Con fecha 20 de abril de 2024 se presentaron una serie de alegaciones al Ministerio de Transportes respecto al "PROYECTO DE TRAZADO. HUMANIZACIÓN Y EJECUCIÓN DE CARRIL BICI EN LAS CARRETERAS DEL ESTADO N-611 Y N-623 EN EL TÉRMINO MUNICIPAL DE SANTANDER". Se presenta un estudio de la valoración positiva/negativa de las mismas.

Paradas Valdecilla Sur/Valdecilla Sur Reyerta:

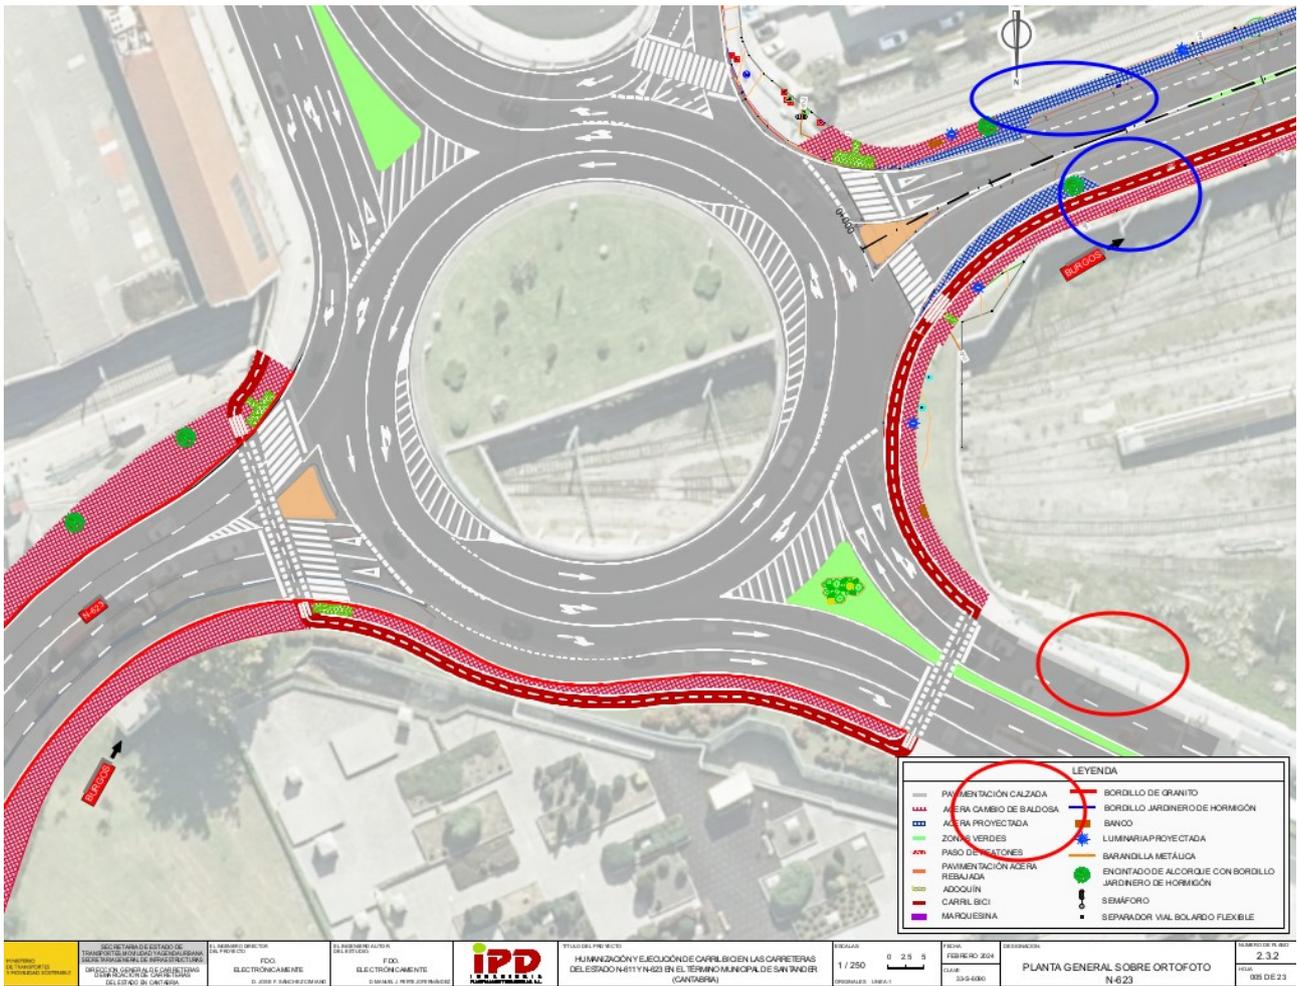
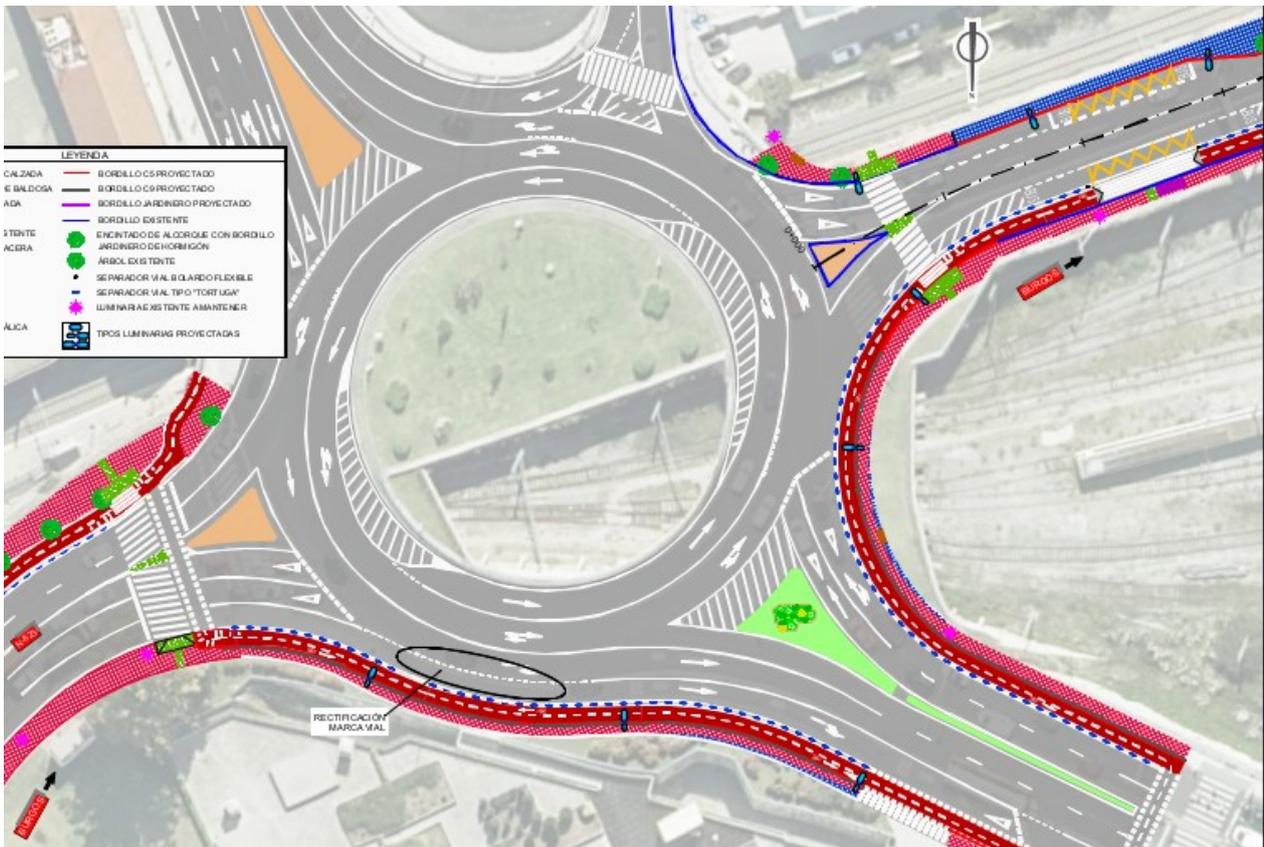
Estas paradas tienen la función de cubrir al servicio de consultas de especialistas del hospital de Valdecilla así como del acceso al Polígono industrial de Candina para los trabajadores.

Como se puede ver en la siguiente imagen el servicio actual es precario al no estar dotado ni de marquesina, plataforma dedicada o señalética, ni vertical ni horizontal.

Para su mejora se recomienda modificar el trazado del quinto plano de actuaciones en la N623 con el fin de añadir dos zonas de parada en la vía de titularidad estatal S-21 (Distribuidor La Marga-La Albericia).

Debido a que al hospital accede gente con problemas de movilidad y población anciana, alegamos que dichas paradas se establezcan de forma preferente en la zona marcada por las elipses rojas, a fin de reducir el espacio de desplazamiento.

En su defecto que se ubiquen en la zona en la que se encuentran en la actualidad (marcada con elipses azules) ampliando unos metros la zona de parada a costa de espacio de aparcamiento.

Parada C.Carrefour / Carrefour/Empalme

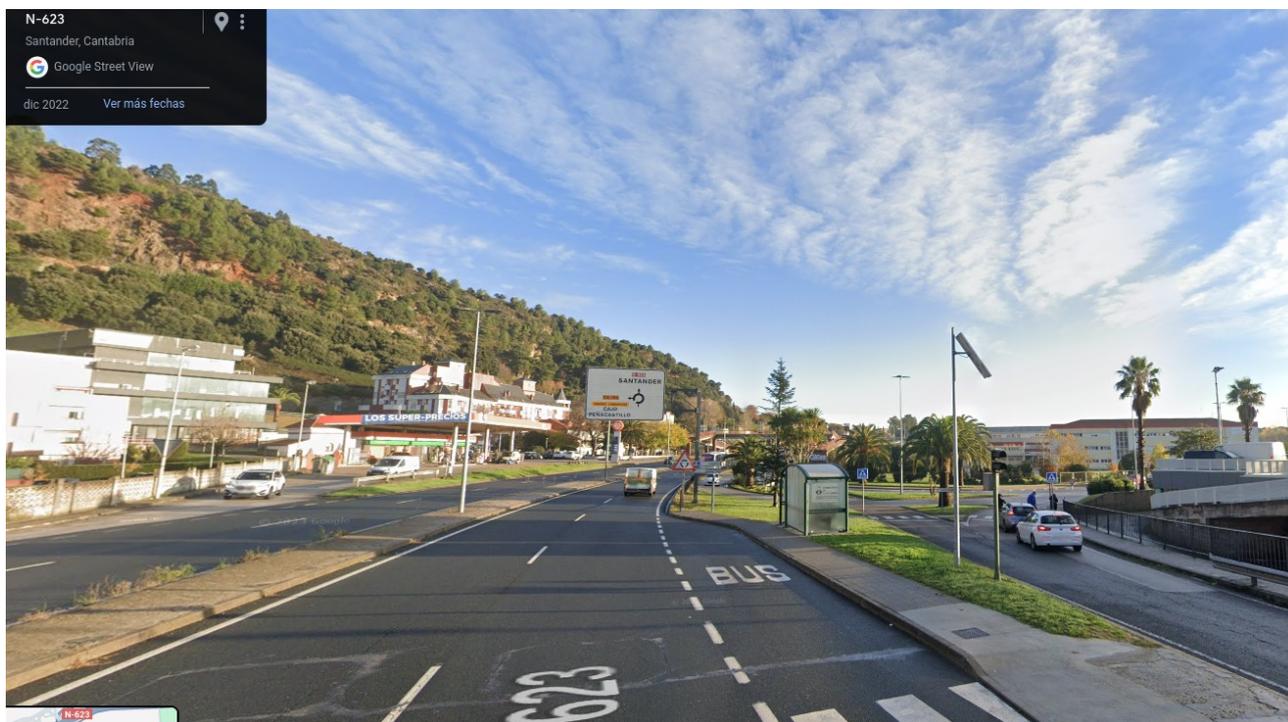
La parada en el sentido Astillero/Escobedo permanece según el plano 16 en el mismo sitio que en la actualidad.

En cambio la otra marquesina desaparece al construir la rotonda.

Se plantea desplazar dicha marquesina unos metros más adelante dirección Santander (zona marcada en rojo) para seguir ofreciendo servicio a los 3 centros educativos de enseñanzas Obligatorias y postobligatorias y al centro comercial. Además quedará situada enfrente de la parada actual (en morado) dando coherencia al servicio y facilitando la identificación de la misma.

Esta nueva ubicación hace que la parada anterior mencionada (Parada del Empalme) ya no sea necesaria.

Se ha valorado parcialmente

SECCIÓN TIPO 1-1' P.K. 0+000 - 0+160
 ESCALA 1/25
 Cotas en metros

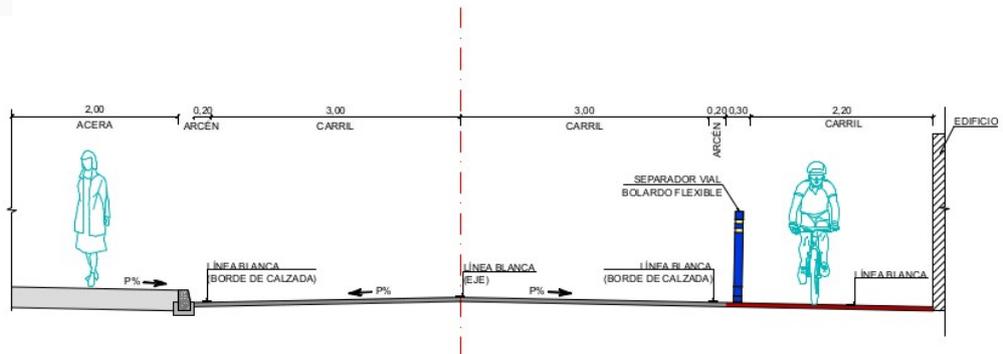
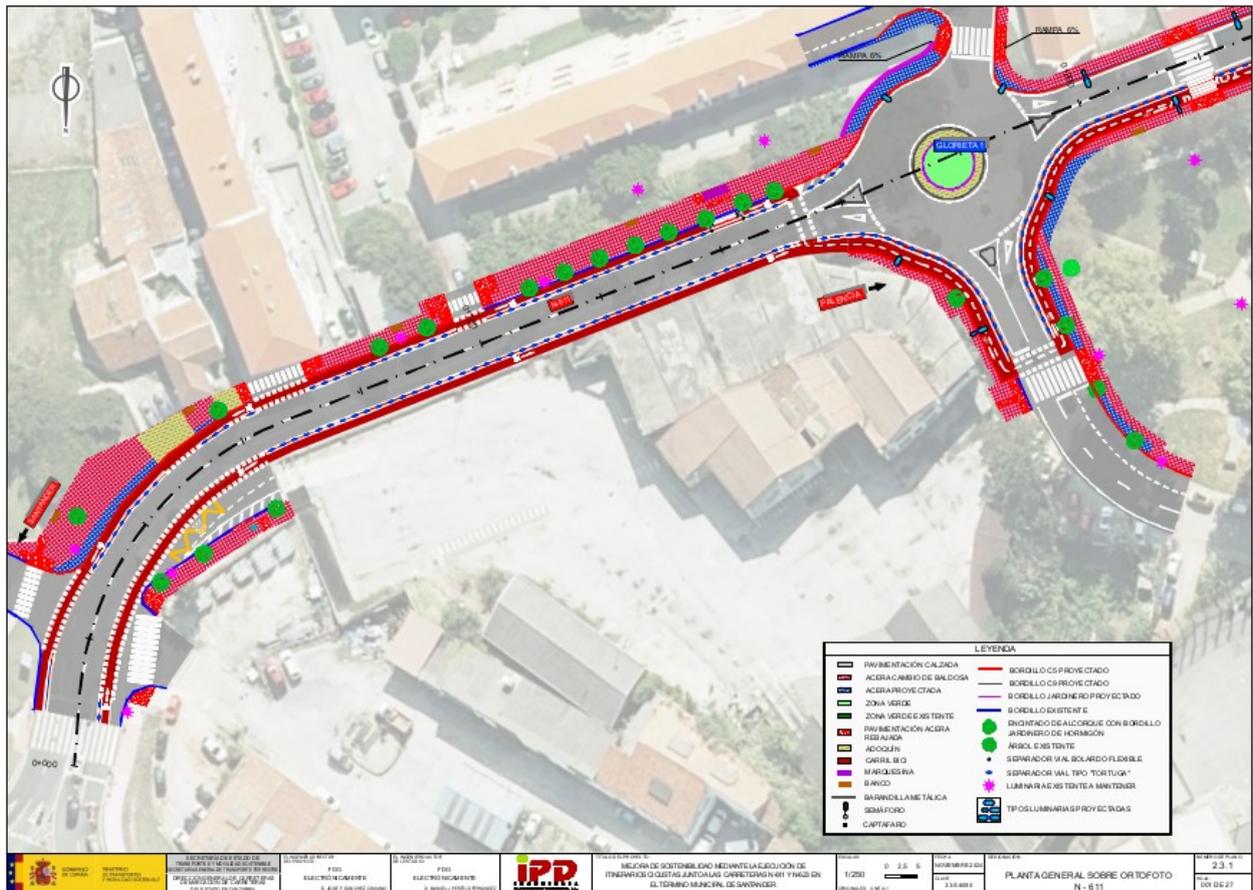
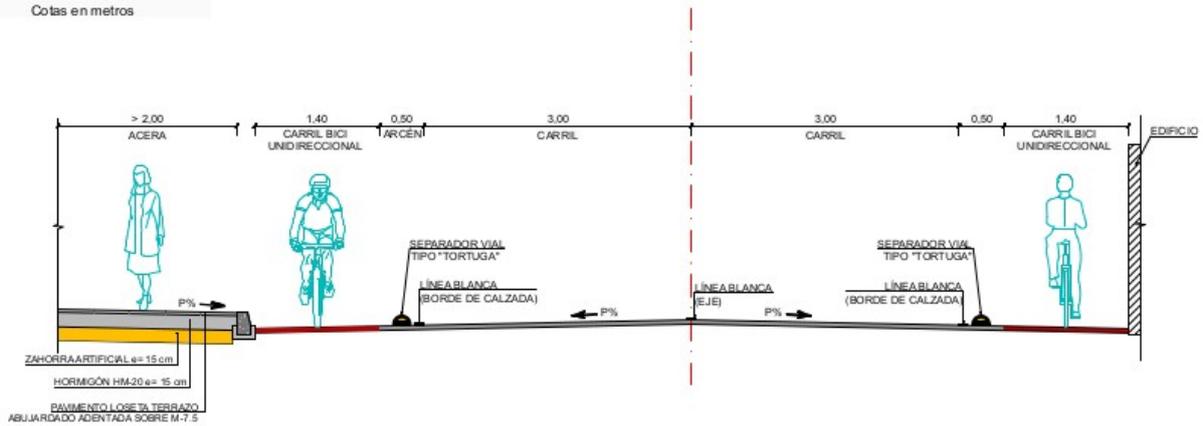
En su primer tramo se plantea una anchura total de plataforma de 10,9 m, pero el ancho mostrado en planta es de al menos 12,5 m, por lo que se considera que existe espacio suficiente como para ampliar el carril bici.

Se ha valorado parcialmente

Transformándolo en un carril bici bidireccional en el tramo inicial

Hoja 7

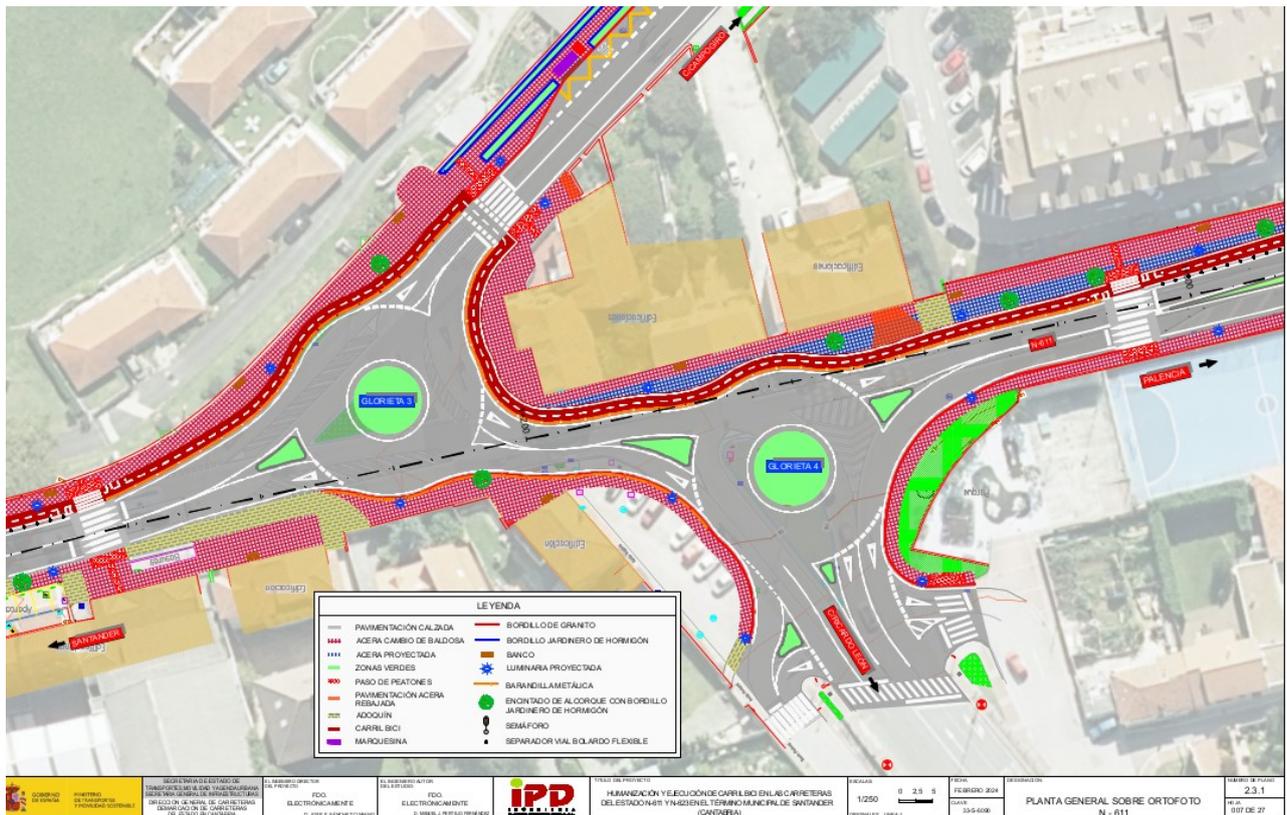
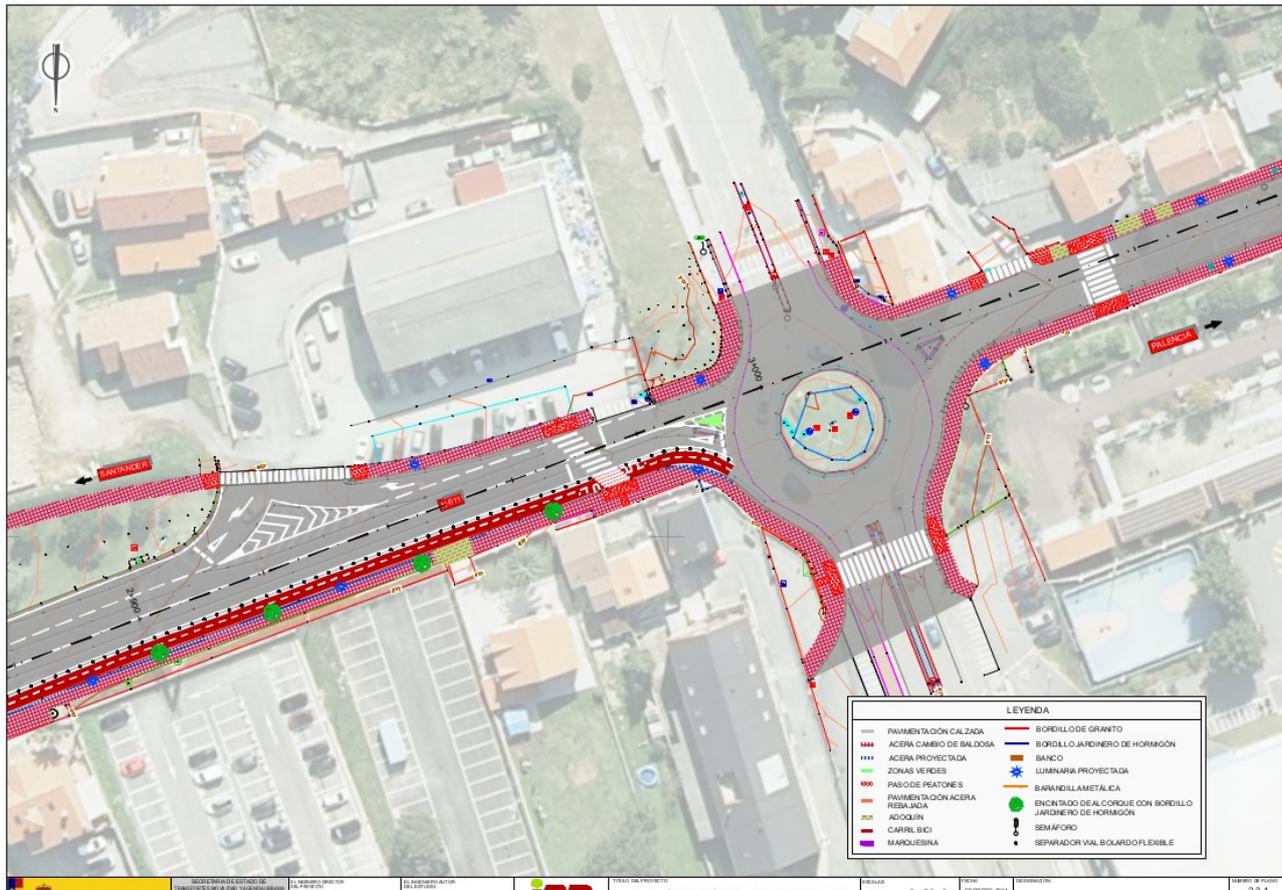
Se solicita dotar al carril bici un acceso a la calle Ricardo León a fin de facilitar el acceso hacia y desde Cazoña y el Alisal.
